PARC EOLIEN « LES GARACHES »
DEMANDE D'AUTORISATION D'EXPLOITER
UNE INSTALLATION CLASSÉE POUR LA PROTECTION DE L'ENVIRONNEMENT

Réponse de l'exploitant à l'avis de l'Autorité environnementale émis le 24 janvier 2019

Demande d'autorisation d'exploiter un parc de 5 aérogénérateurs E115 3,2 MW (193,3 m en bout de pales)

Vue 1 depuis la RD 934 au niveau de Beaucourt-en-Santerre (cette vue est reprise du cahier de photomontage initial du projet)
Eolienne la plus proche : 17,7 km - Angle de vue 120°

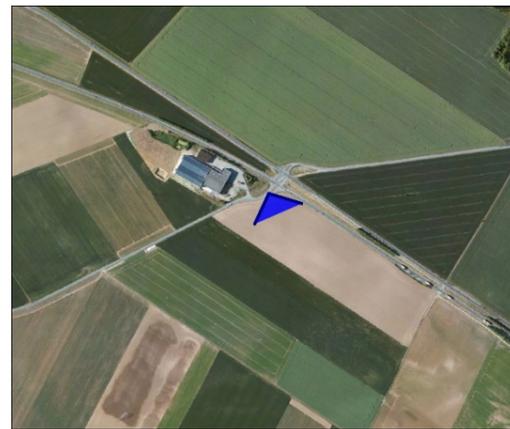
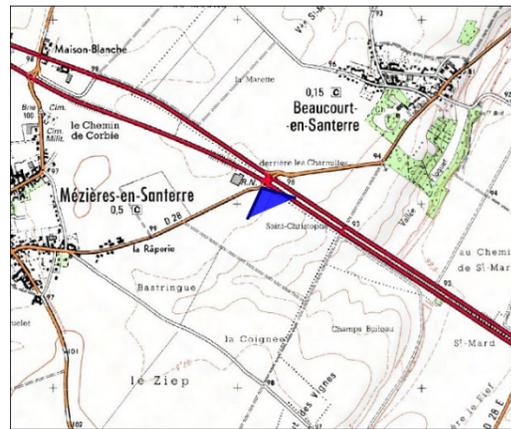
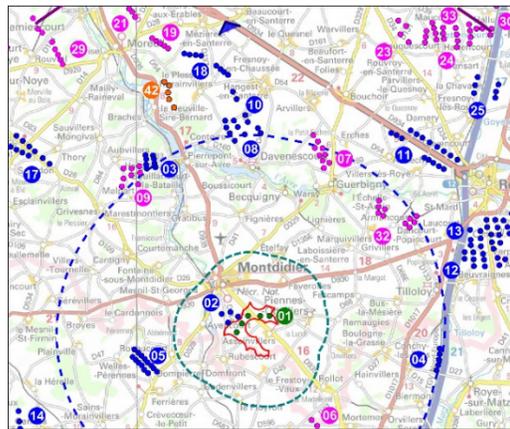
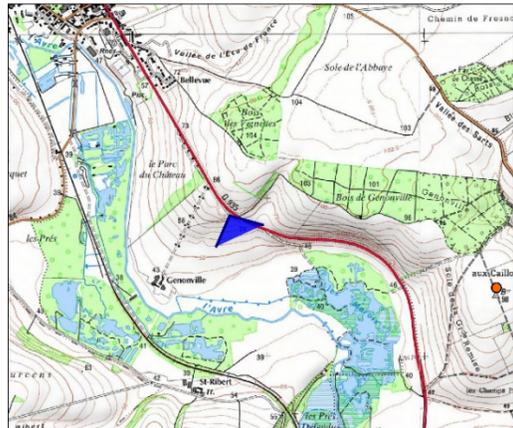
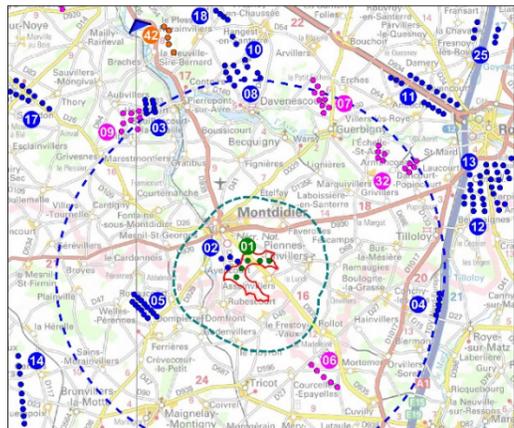
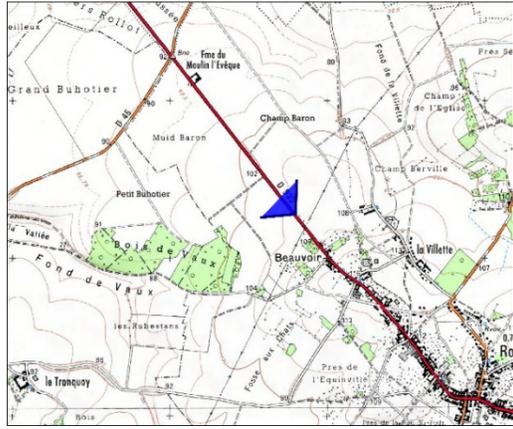
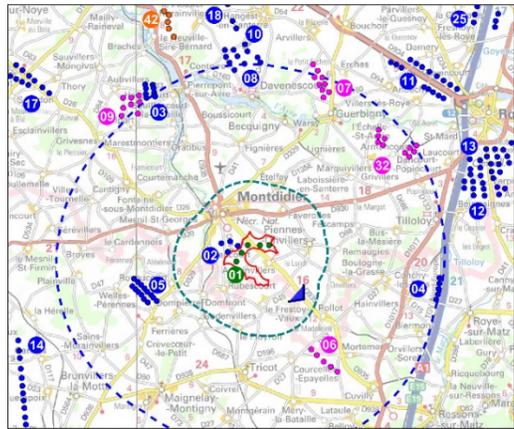
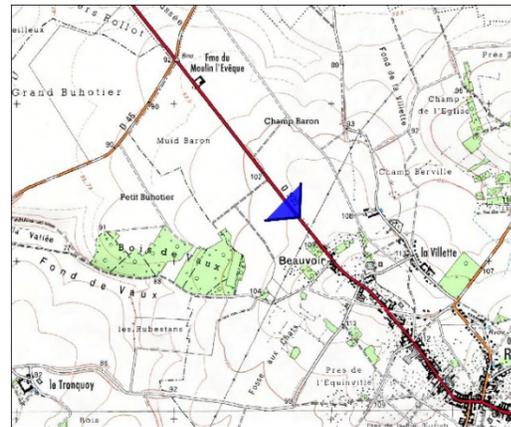
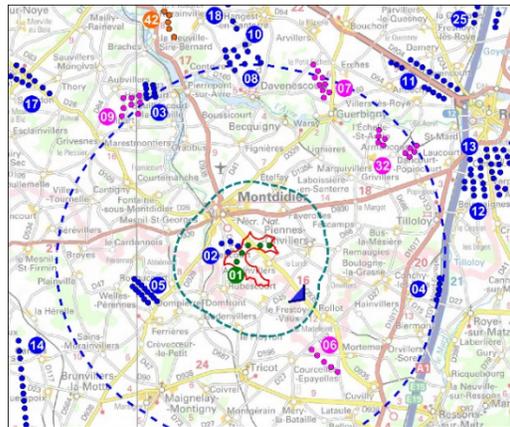
« L'autorité environnementale recommande d'actualiser l'étude d'impact en prenant en compte les projets connus à la date de dépôt du dossier complété. »

Après la date du 29 mars 2018 un seul projet a obtenu un avis d'Ae, le 19 juin 2018. Il s'agit du projet de Parc éolien de Vallaquin situé à Neuville-Saint-Bernart (80). Ce projet est situé à environ 13 km au nord-est du parc éolien Les Garaches.

Nous proposons de faire apparaître, ci-après, ce parc sur les photomontages qui seraient susceptibles de montrer une co-visibilité avec le projet éolien Les Garaches (vues n°1, 18 et 43 de l'étude paysagère).

Les 3 photomontages montrent un effet cumulé sur le paysage très faible. Grâce à la distance entre les deux projets (13 km), les concurrences visuelles entre eux seront très réduites.

Figure 1 : Carte des Zones de Développement Éolien (ZDE) proposées en 2009 par et sur le territoire de la communauté de communes du canton de Montdidier.

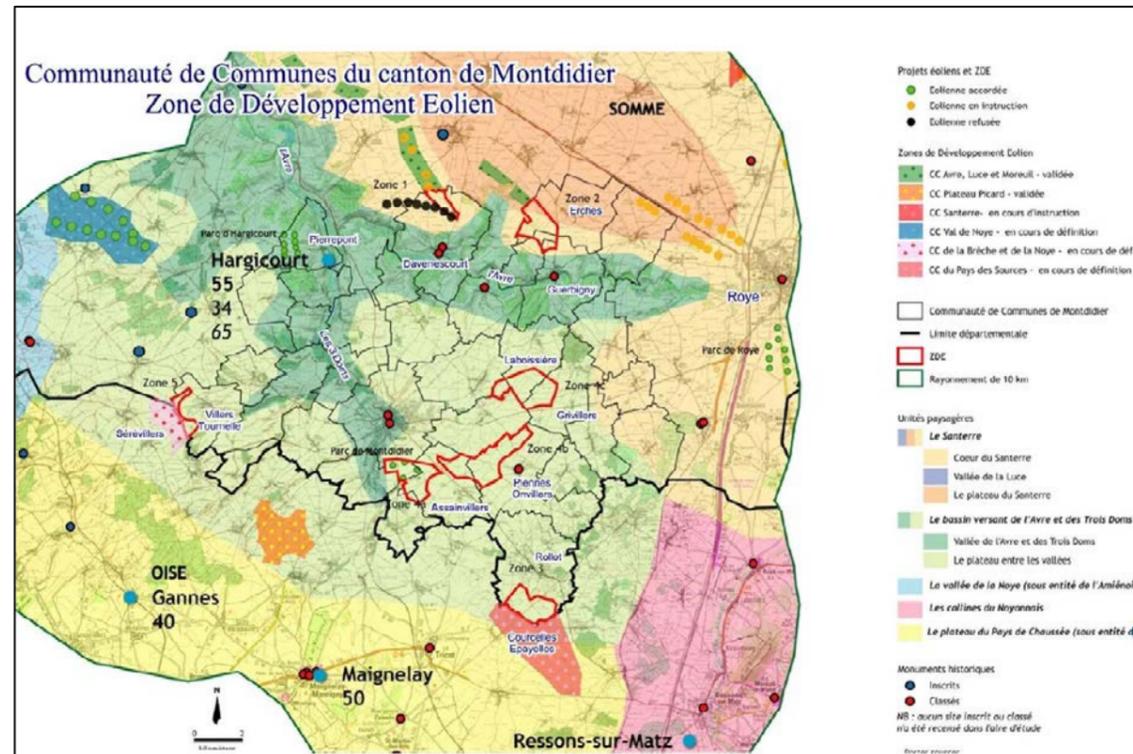
L'autorité environnementale recommande de compléter l'étude de variantes par la recherche de scénarios alternatifs éventuellement sur des sites plus propices.

Tout d'abord le choix du site d'implantation était une réponse à la volonté locale de densifier le parc éolien public existant du « Moulin à Cheval » (Montdidier). Cette idée a été formalisée, en juillet 2009, dans un arrêté préfectoral de création de Zones de Développement Eolien (ZDE) de la communauté de communes du canton de Montdidier. 3 zones sur 7 proposées ont été retenues dans l'arrêté Préfectoral (voir cartes ci-après) :

- 7 Zones de développement éolien proposées : 1, 2, 3, 4a, 4b, 4c, 5
- 3 Zones de développement éolien retenues : 1, 4a, 4c
- 4 Zones de développement éolien refusées : 2, 3, 4b, 5

La Zone 4a correspond à la zone retenue pour le projet Les Garaches sur la commune d'Assainvillers.
